**AVIS RELATIF À LA PROTECTION
CONTRE LES EVENTUELS EFFETS NOCIFS ET NUISANCES
PROVOQUÉS PAR LES RAYONNEMENTS NON IONISANTS
GÉNÉRÉS PAR DES ANTENNES ÉMETTRICES STATIONNAIRES**

Commune : VERVIERS - Exploitant : PROXIMUS

Référence exploitant : 87VER_00

Rapport n° 2303 / 2024

Figure 1 : Vue en plan des lieux de séjour et des points de contrôle

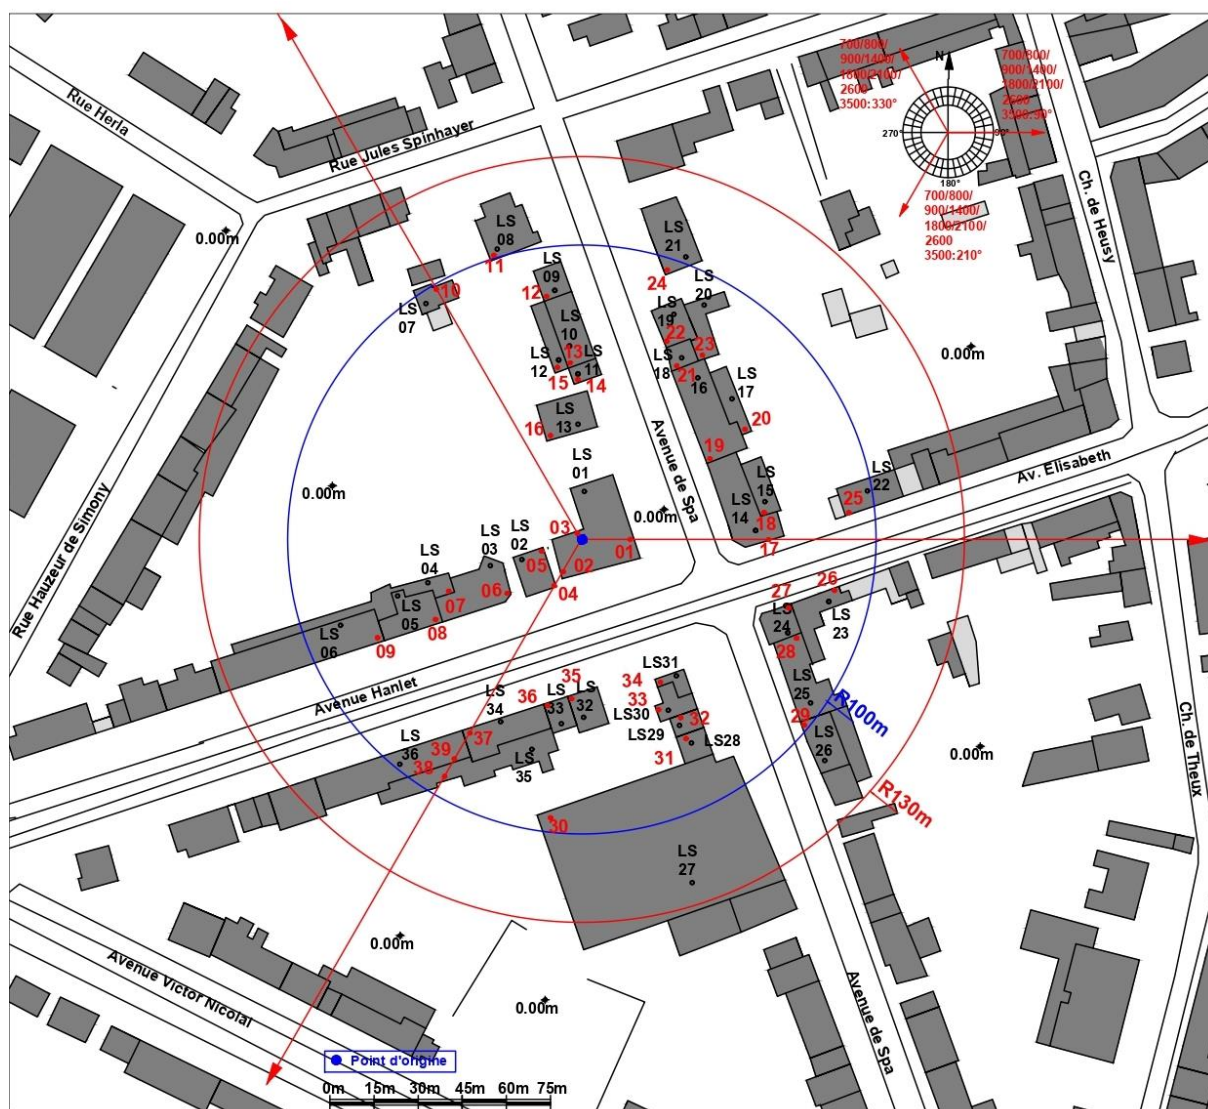
Les fréquences d'émission, la puissance rayonnée par chacune des antennes et leur gain permettent de déterminer le rayon de la zone à analyser. Tout dépassement de la limite par installation est exclu en dehors de cette zone. Le tableau 2 reprend les 35 LS² pour lesquels l'indice d'exposition est le plus élevé. Les différentes colonnes indiquent :

- le numéro du point de contrôle repris sur un des plans de la figure 1;
- le numéro du LS dans lequel se trouve le point de contrôle de la 1^{ère} colonne ;
- l'atténuation d'obstacle prise en compte pour le calcul de l'indice d'exposition dans le LS ;
- le résultat du calcul de l'indice d'exposition.

N° point de contrôle	LS	Atténuation (dB)	Indice d'exposition relatif à la limite par installation IE_i
37	LS34	3,0	0,609
27	LS24	3,0	0,534
39	LS36	3,0	0,494
13	LS10	3,0	0,486
17	LS14	3,0	0,481
25	LS22	3,0	0,434
28	LS25	3,0	0,372
12	LS09	3,0	0,371
10	LS07	3,0	0,328
38	LS35	3,0	0,317
11	LS08	3,0	0,314
9	LS06	3,0	0,311
30	LS27	3,0	0,279
26	LS23	3,0	0,251
22	LS19	3,0	0,204
31	LS28	3,0	0,189
21	LS18	3,0	0,187
29	LS26	3,0	0,186
33	LS30	3,0	0,175
8	LS05	3,0	0,157
24	LS21	3,0	0,144
14	LS11	3,0	0,128
16	LS13	3,0	0,107
19	LS16	3,0	0,079
36	LS33	3,0	0,063
4	LS02	3,0	0,057
23	LS20	3,0	0,055
35	LS32	3,0	0,052
18	LS15	3,0	0,050
15	LS12	3,0	0,047
20	LS17	3,0	0,041
6	LS03	3,0	0,037
7	LS04	3,0	0,035
2	LS01	10,0	0,033
32	LS29	3,0	0,032

En ce qui concerne les antennes de l'installation mentionnées dans le tableau 1, la distance maximale à laquelle la limite pourrait être atteinte, à l'extérieur, est égale à 90,0 m. S'il n'y a pas de LS à une distance inférieure, les antennes respectent forcément la limite d'immission.

Dans le cas des LS situés à l'intérieur des bâtiments, une atténuation d'obstacle est prise en compte et il en résulte que la distance maximale à laquelle la limite pourrait être atteinte se réduit à 63,7 m.
